**Errichtungsgesellschaft Marchfeldkogel mbH,
DEPONIE MARCHFELDKOGEL**

**STELLUNGNAHME ZUR
LUFTSCHADSTOFF - IMMISSIONSPROGNOSE**

Revision: A
Micheldorf, 29.7.2013

Abbildung 2: Vergleich Überschreitungskarakteristik

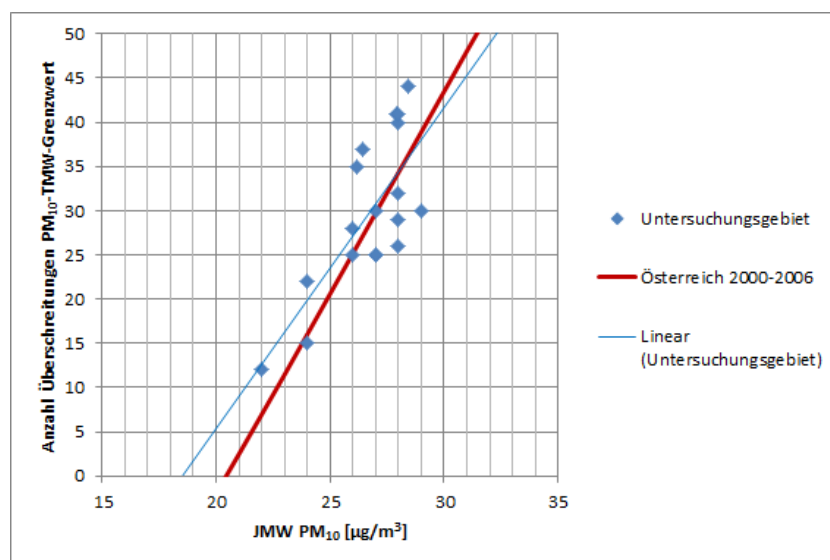
maximalen Tagesmittelwert von $50 \mu\text{g}/\text{m}^3$ ergeben haben. Mit einer solchen Beziehung – die auch für das Untersuchungsgebiet recht gut passt (Abbildung 2) kann man besser abschätzen, mit welcher Wahrscheinlichkeit bestimmte Überschreitungshäufigkeiten des PM_{10} -TMW-Grenzwertes auftreten. Für alle PM_{10} -Messungen in Österreich im Zeitraum 2000 bis 2006, von denen gültige Jahresmittelwerte vorliegen, gilt gemäß Leitfaden UVP und IG-L ([U-6], Seite 47) der Zusammenhang: $\text{Anzahl Überschreitungen} = 4,55 * \text{JMW} [\mu\text{g}/\text{m}^3] - 93 [\mu\text{g}/\text{m}^3]$ ($r^2 = 0,88$). Unter Berücksichtigung der Aussagesicherheit kann daraus der für eine bestimmte zulässige Überschreitungshäufigkeit einzuhaltende JMW der PM_{10} -Konzentration entnommen werden (Tabelle 4).

Bei einer mittleren PM_{10} -Hintergrundbelastung von $27 \mu\text{g}/\text{m}^3$ im Untersuchungsgebiet besteht eine hohe Wahrscheinlichkeit des Auftretens von mehr als 35 Überschreitungen des PM_{10} -TMW-Grenzwertes. Eine gesicherte Einhaltung des Kriteriums gem. § 20 Abs. 3 IG-L (max. 35 Überschreitungen des PM_{10} -TMW-Grenzwertes) ist demnach bei der im Projektgebiet herrschenden Feinstaubbelastung keinesfalls zu erwarten.

Abbildung 3: Zeitliche Entwicklung der PM_{10} -Aufwirbelungsemissionen in Abhängigkeit von der Zeitdauer nach dem Befeuchten mit $1,4 \text{ l/m}^2$ Wasser (aus [U-10])

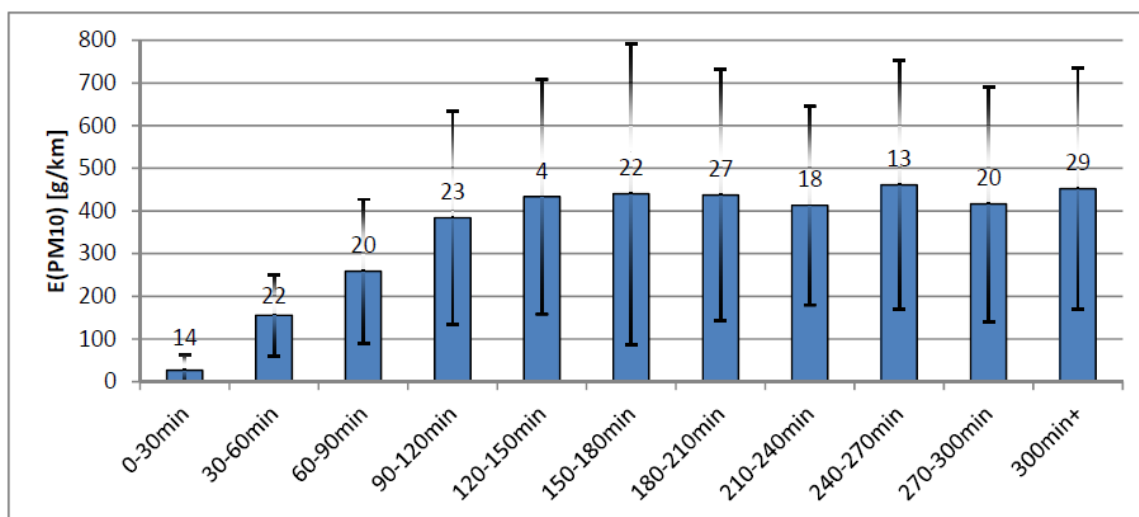
Hinsichtlich der nicht motorbedingten Feinstaubemissionen des Deponieverkehrs ist auf eine von Öttl et al. [U-10] in jüngster Zeit durchgeführte detaillierte Untersuchung an einer nicht staubfrei befestigten Straße (Schotterstraße) mit und ohne Bewässerung zu verweisen. Hier wurde ein PM_{10} -Emissionsfaktor der nicht bewässerten Straße bzw. nach mehr als 2 Stunden nach der Bewässerung von 437 g/km.Fzg gefunden. Dieser Werte entspricht praktisch genau dem nach US EPA (unpaved roads) berechneten Emissionsfaktor.

Man müsste nach dieser Untersuchung eine nicht staubfrei befestigte Straße etwa alle 90 Minuten mit ca. $1,5 \text{ l/m}^2$ Wasser befeuchten, um eine Emissionsminderung auf ca. 130 g/km.Fzg, wie im Fachbeitrag Luft und Klima für die Transporte im Bereich Bodenaushubdeponie angegeben, zu erreichen.

Abbildung 4: Abhängigkeit der NO₂-Konzentration von der Entfernung vom Straßenrand (BEISPIEL); Berechnung mit AUSTAL 2000

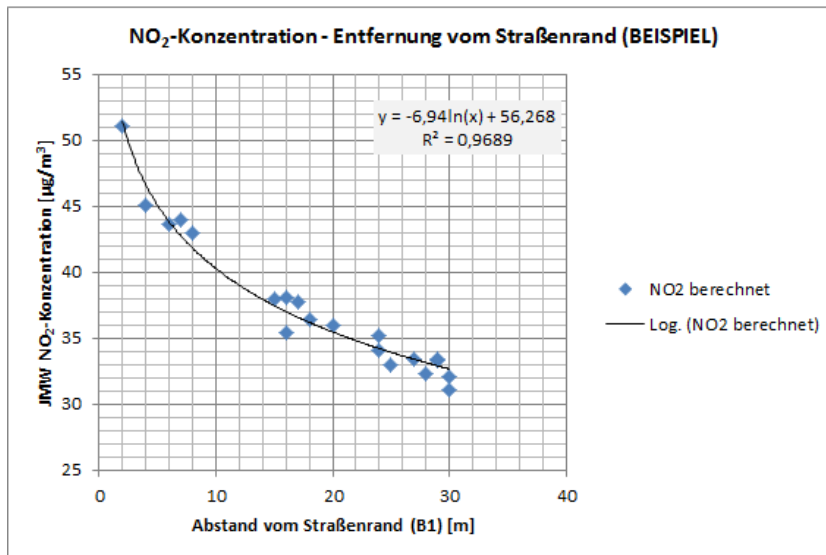
Damit wird in straßennahen Bereichen sowohl die Vorbelastung als auch die vorhabensbedingte Luftschadstoff-Zusatzbelastung systematisch unterschätzt.
